Planinhalt Grundriss UG		Plan-Nr. 65-112	
Projektphase Bauantrag		Leistungsbereich Architektur	
Maßstab 1:100	Datum 09.09.2014	Gefertigt vs	Projekt-Nr. 65.900273A
Projekt Fluchttreppe Hirschbergschule I Tammer Straße 32, 71634 Ludwigsburg		Projekt-Nr. 2014_01	
LUDWIGSBURG		Bauherr Stadt Ludwigsburg Wilhelmstraße 11 71638 Ludwigsburg	
Planverfasser Hochbau und Gebäudewirtschaft Mathildenstraße 21, 71638 Ludwigsburg Tel. 07141 - 910 - 2513, Fax. 07141 - 910 - 2762 e-mail. hochbau@ludwigsburg.de

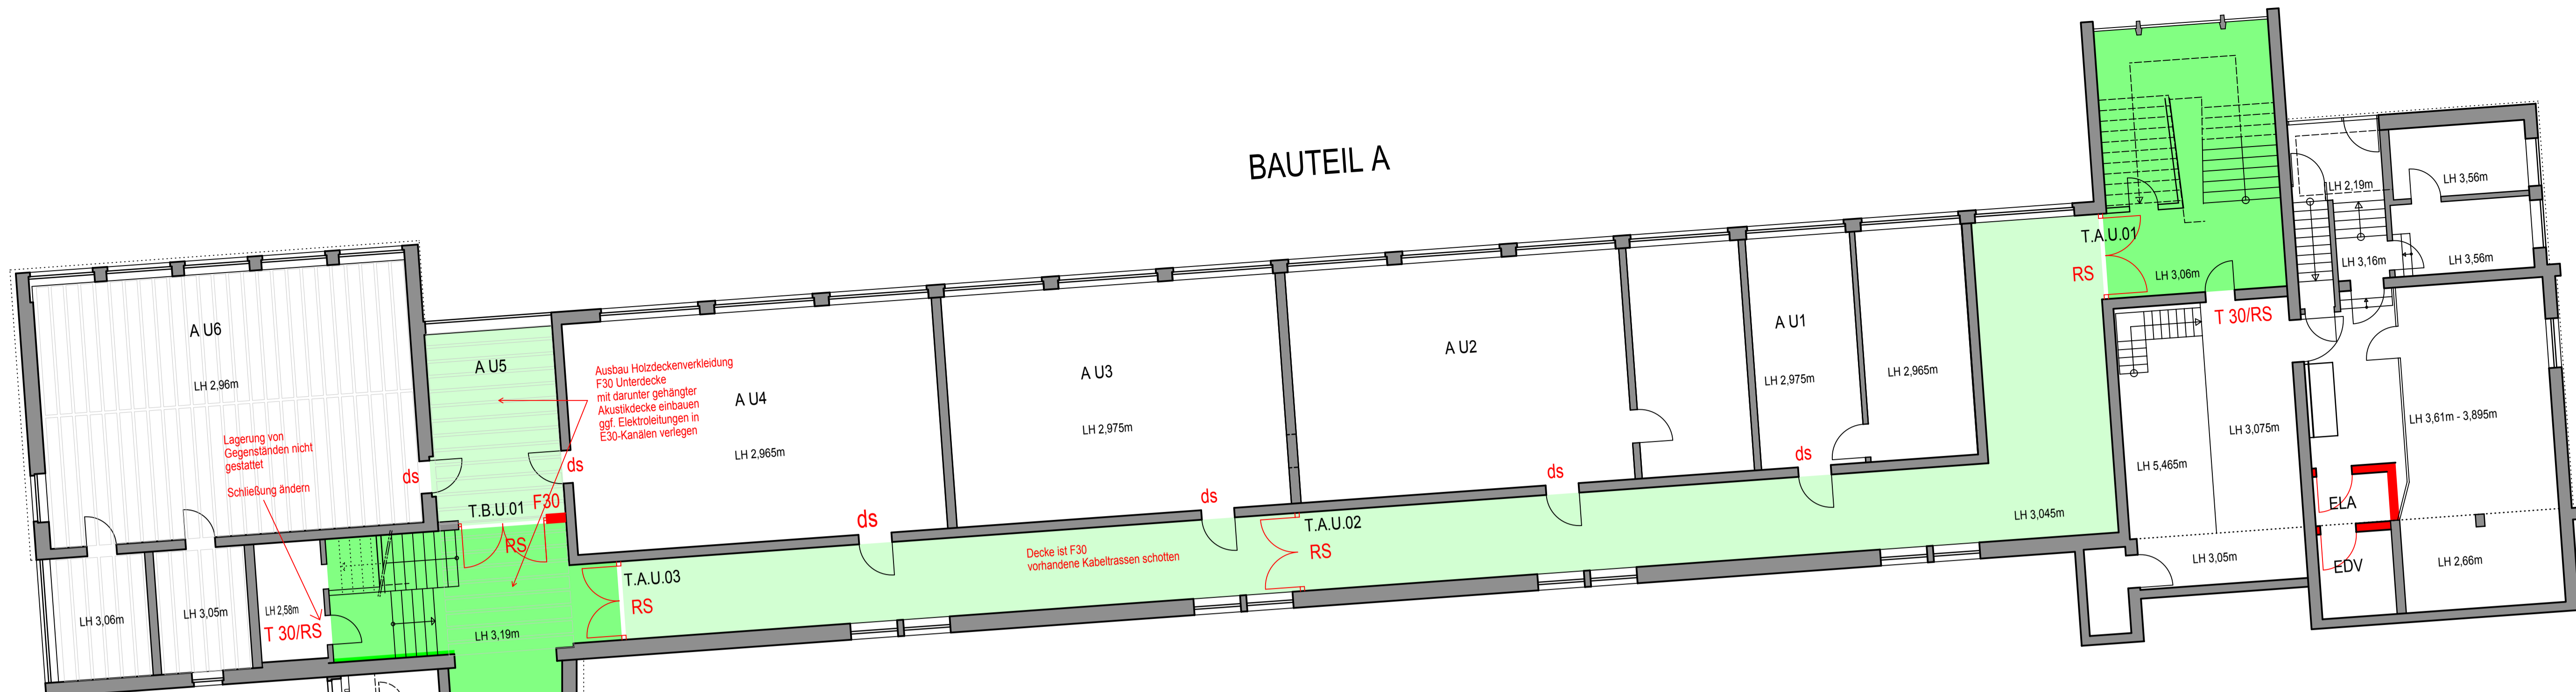
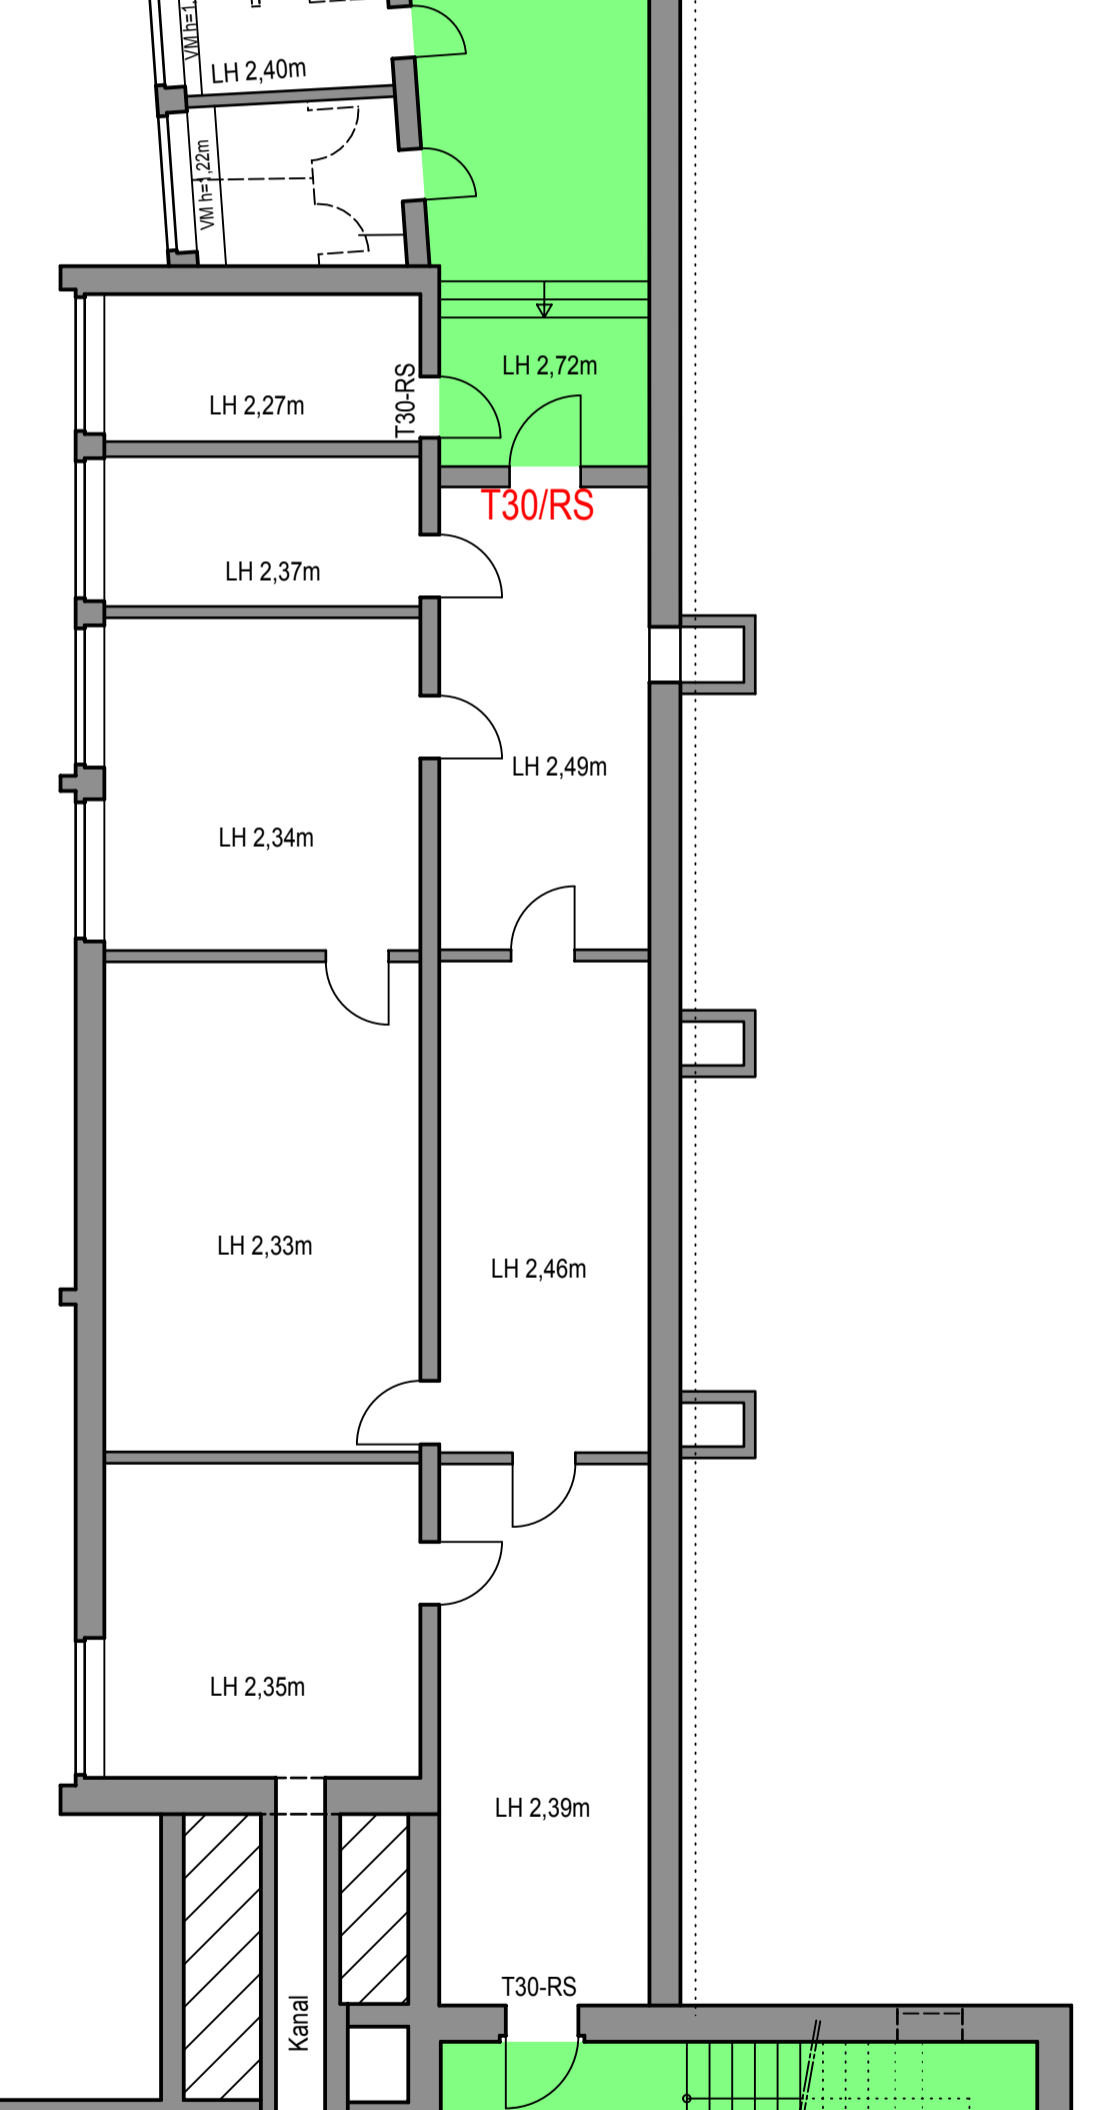
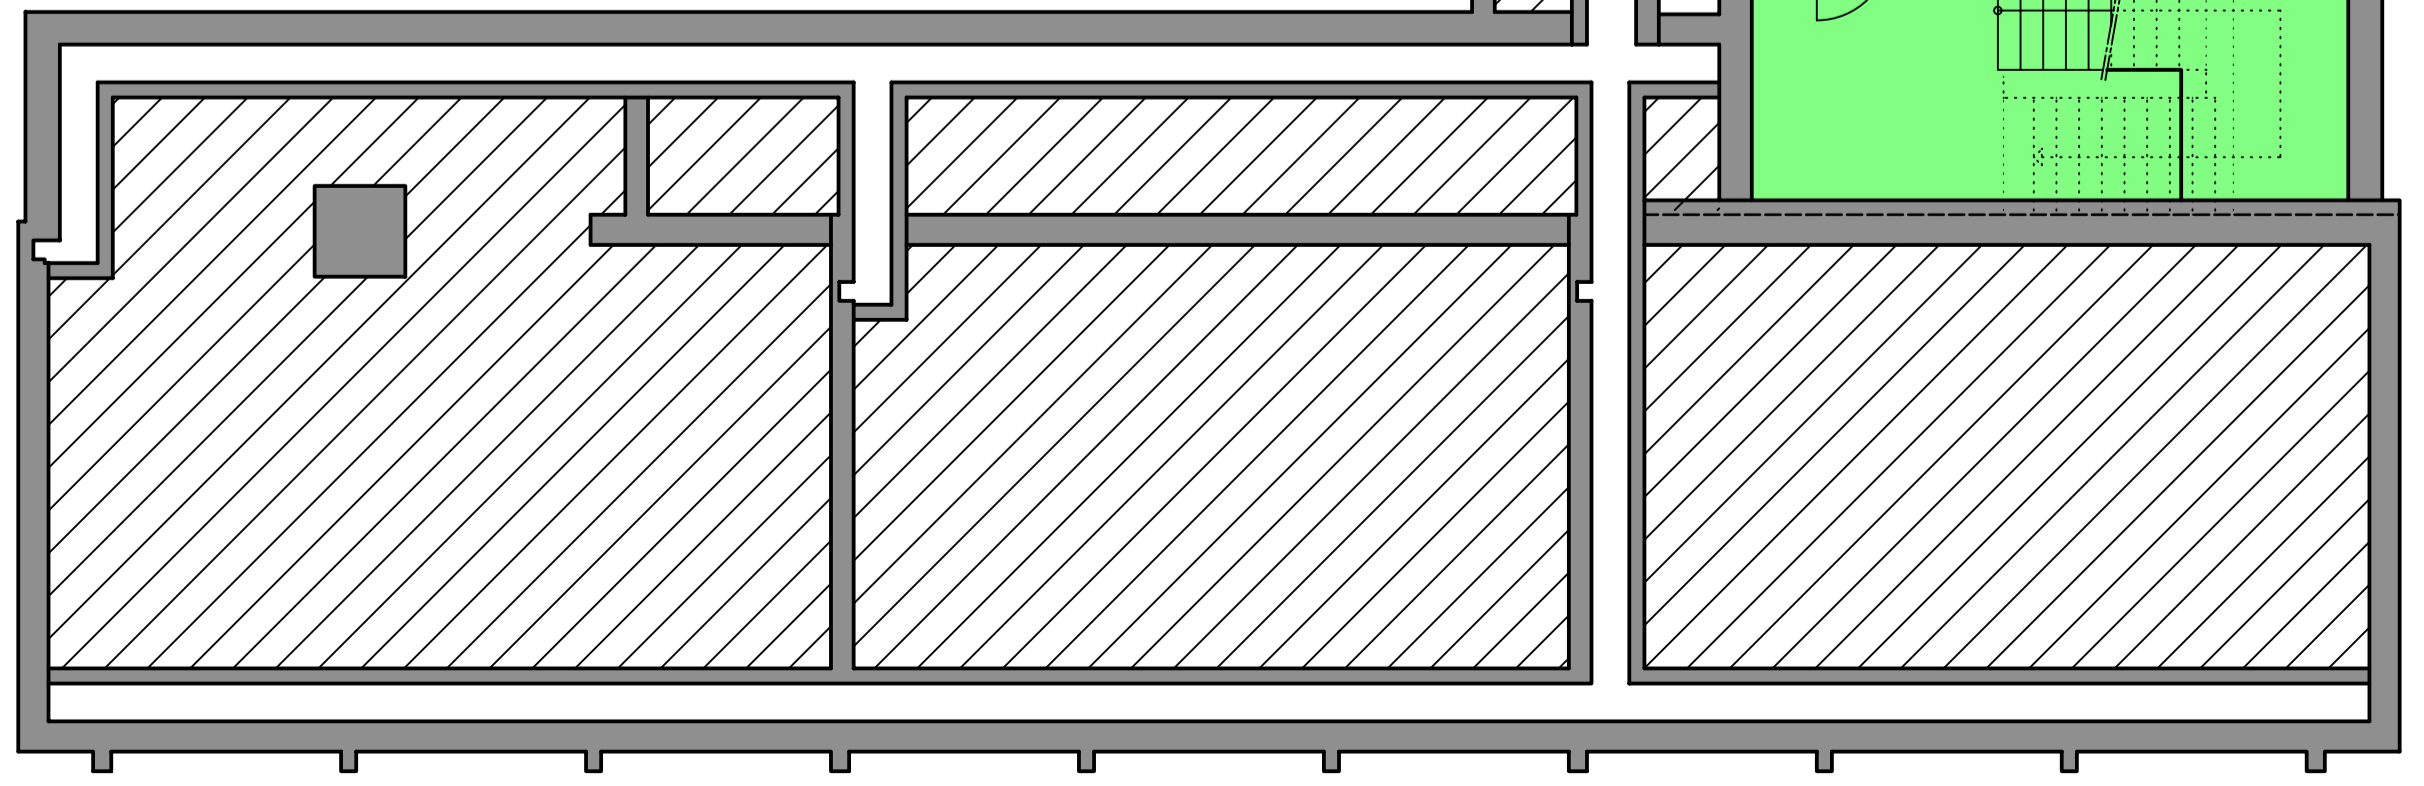
Ausbau Holzdeckenverkleidung F30 Unterdecke mit darunter gehängter Akustikdecke einbauen ggf. Elektroleitungen in E30-Kanalen verlegen

Lagerung von Gegenständen nicht gestattet
Schließung ändern

Decke ist F30 vorhandene Kabeltrassen schottern
